Modulo per la presentazione delle osservazioni per i piani/programmi/progetti sottoposti a procedimenti di valutazione ambientale di competenza statale

(ID_VIP_9888) Costruzione ed esercizio di un impianto di energia elettrica da fonte eolica "Orbetello" di potenza in immissione massima pari a 61,2 MW e relative opere connesse da realizzarsi nel comune di Orbetello (GR) - PROPONENTE: Apollo Wind S.r.l.

TESTO DELL'OSSERVAZIONE

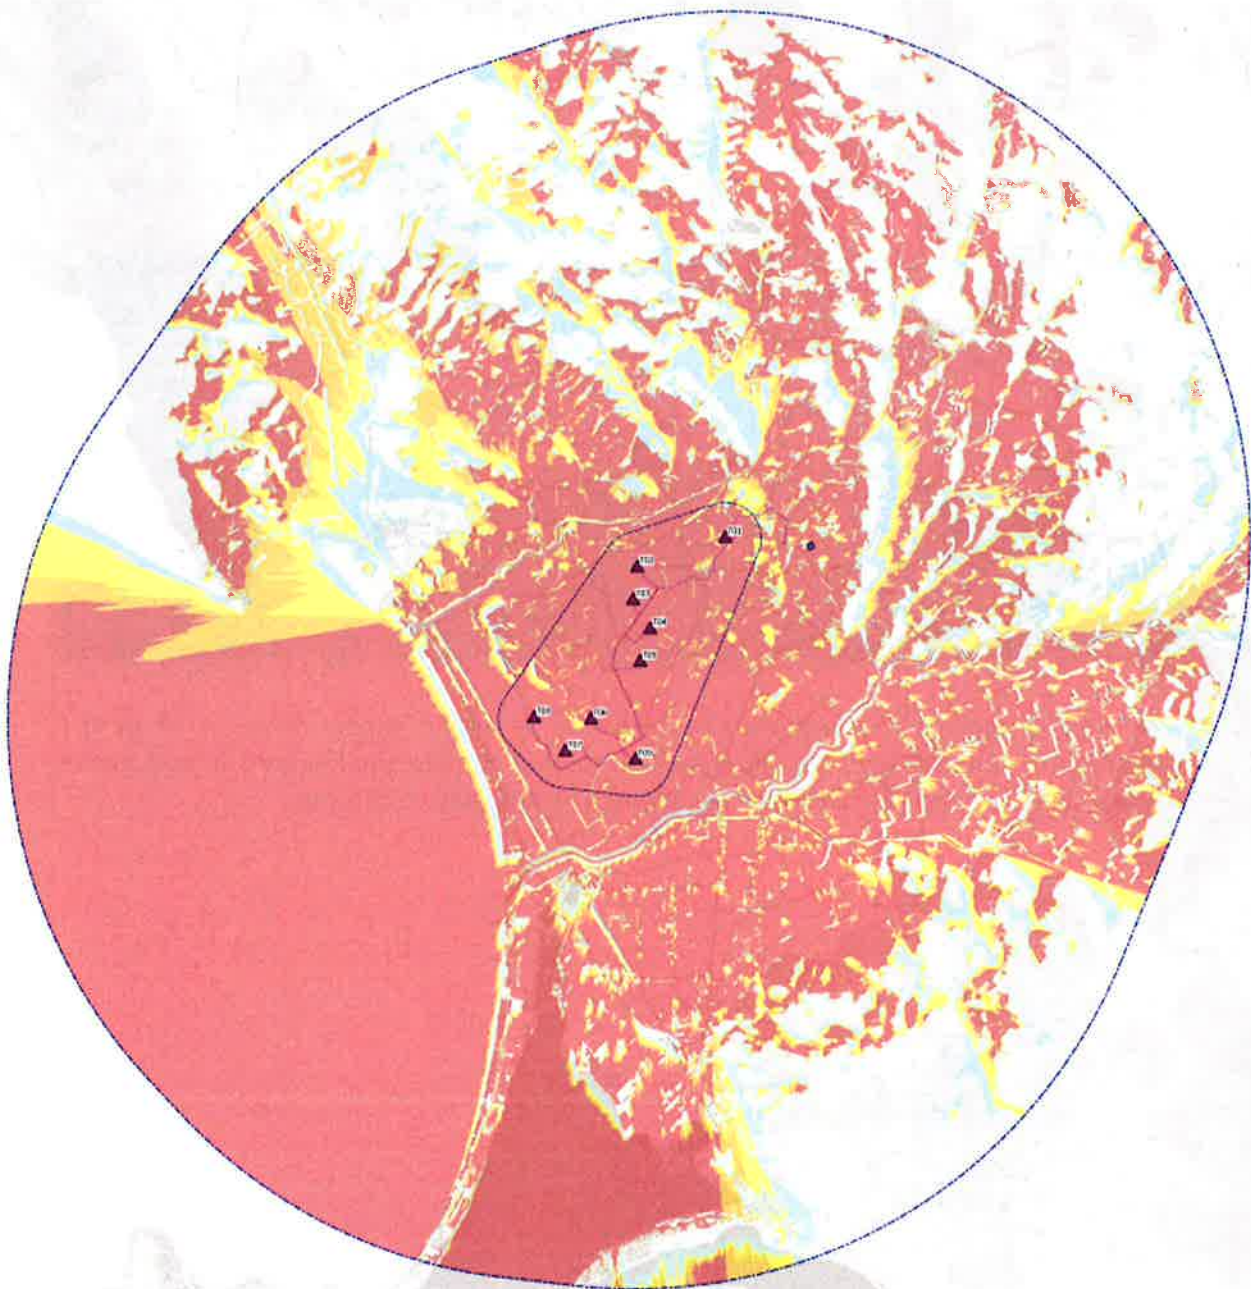
Con riferimento all'elaborato F0544MT01A-Fotoinserimenti-signed si sottolinea che i Fotoinserimenti integrativi non fanno altro che confermare l'indiscutibile impatto visivo-percettivo, anziché dissipare i dubbi a riguardo dal momento che le turbine risultano ampiamente visibili da una molteplicità di punti di ripresa. Si vedano ad esempio i seguenti estratti delle fotosimulazioni 18 e 19:

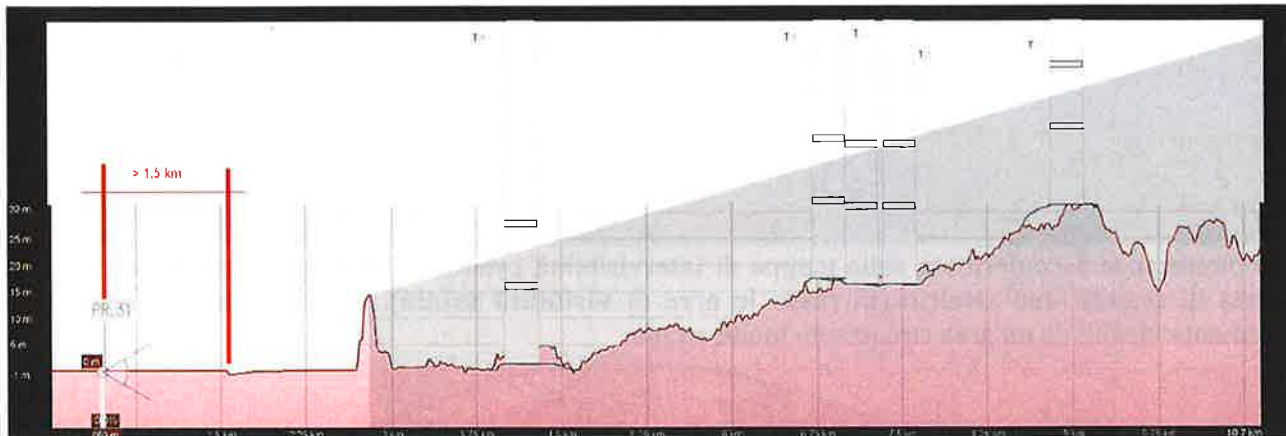
Tale circostanza è confermata dalla mappa di intervisibilità prodotta dal Proponente, di cui si riporta di seguito uno stralcio (in rosso le aree di **visibilità totale**). Tutte le turbine sono fortemente visibili da un'area circostante molto ampia:
